**CCR-VIA -- COMITATO DI COORDINAMENTO REGIONALE PER LA
VALUTAZIONE D'IMPATTO AMBIENTALE**

Giudizio n° 2862 del 08/02/2018

Oggetto MASTERPLAN ABRUZZO – ATTUAZIONE DGR 34 DEL 02.02.2017 – INTERVENTO DI DIFESA DELLA COSTA NEL COMUNE DI FRANCAVILLA AL MARE LITORALE A NORD DEL FIUME ALENTO - RIESAME

Istruttoria Tecnica: **Verifica di Assoggettabilità a V.I.A. – V.A.**

Figura 3: Area S.I.N. nel Comune di Francavilla al Mare (dal S.I.T. del Comune di Francavilla al Mare).

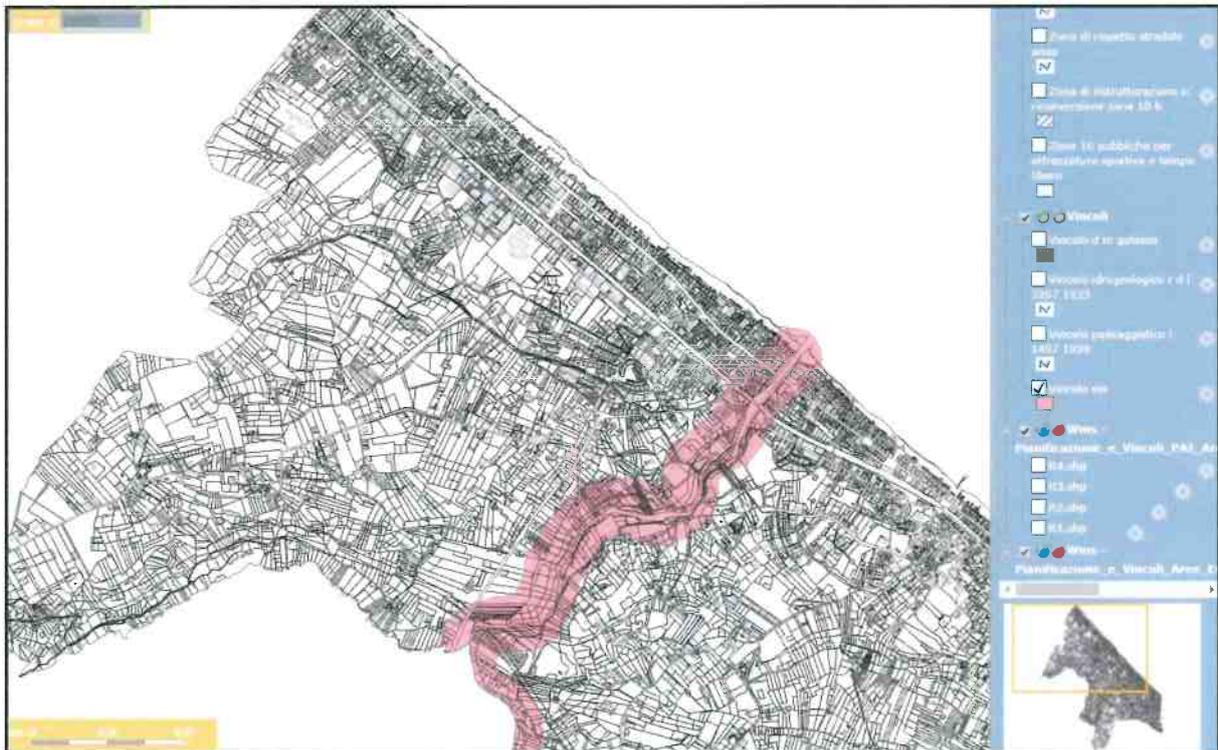
È tuttavia opportuno evidenziare che dalla consultazione della cartografia disponibile sul portale ARTA (vedasi fig. 8) si evince che la perimetrazione del S.I.R. Saline-Alento si estende anche a mare, coinvolgendo parte dell'area oggetto di intervento (dalla terzultima scogliera esistente, come dichiarato nel progetto).

In merito a questo punto, nel documento integrativo si afferma che *“si può prendere atto che le opere in progetto sono esterne all'attuale perimetrazione S.I.R. nonché a quella del preesistente SIN. Infatti l'ultimo pennello a sud è ubicato in corrispondenza della terzultima scogliera esistente, la quale è completamente esterna ad entrambe le perimetrazioni.”*

Figura 5: Stralcio piante e sezioni dei pennelli in progetto (da Allegato G.05).

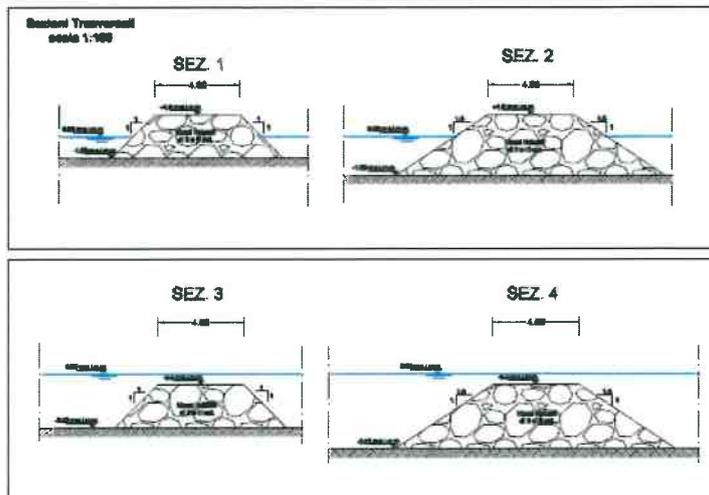
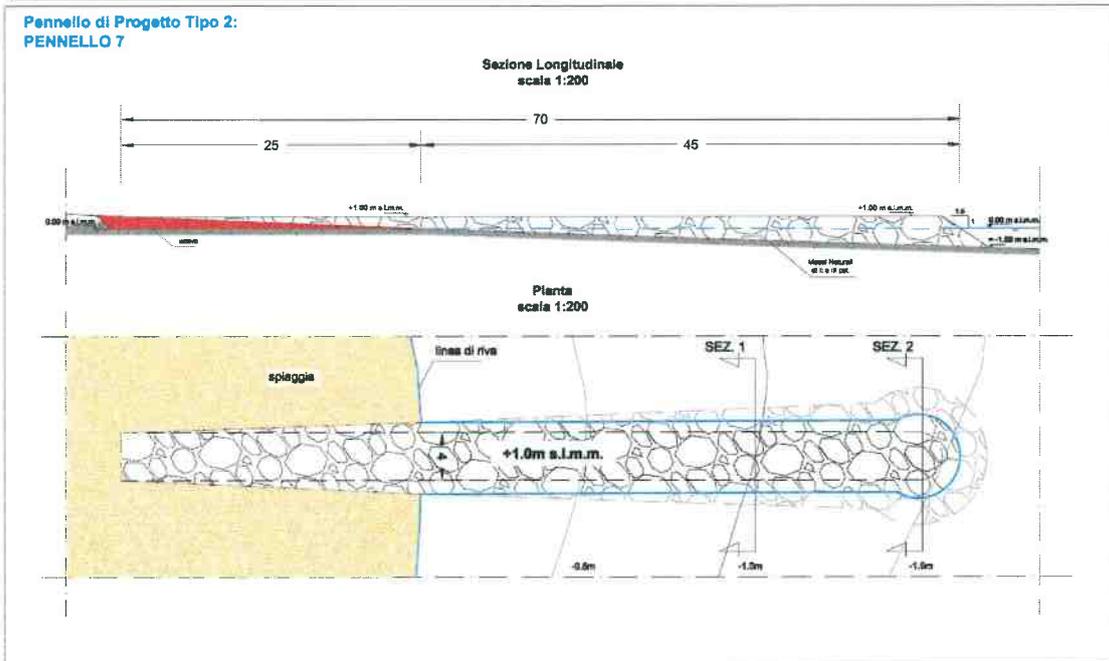
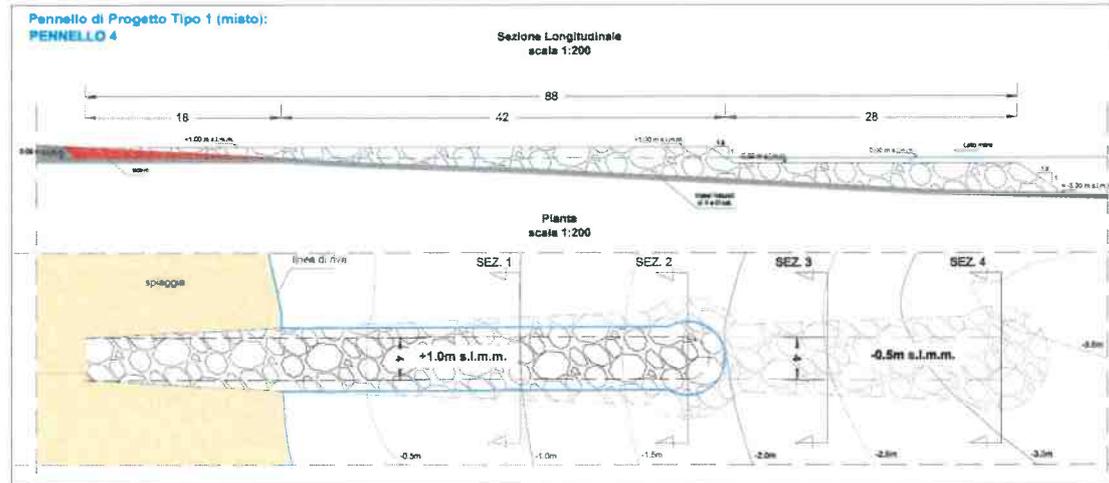
1 - Nei tratti di costa in cui il passo dei pennelli del progetto discosta significativamente da quello indicato dal piano di difesa della costa della Regione Abruzzo, dovrà essere valutato con uno studio locale gli effetti che tale variazione può determinare;

2- Considerato che il progetto non prevede la rimozione delle barriere esistenti, va verificato che tale impostazione garantisca un efficace ricambio di acqua;

3- Dovrà essere eseguito lo studio morfodinamico per la verifica dell'efficacia del presente progetto;

4 - nella fase progettuale definitiva/esecutiva dovrà verificarsi la compatibilità strutturale-realizzativa del presente assetto dei pennelli con il futuro completamento previsto dal piano.”
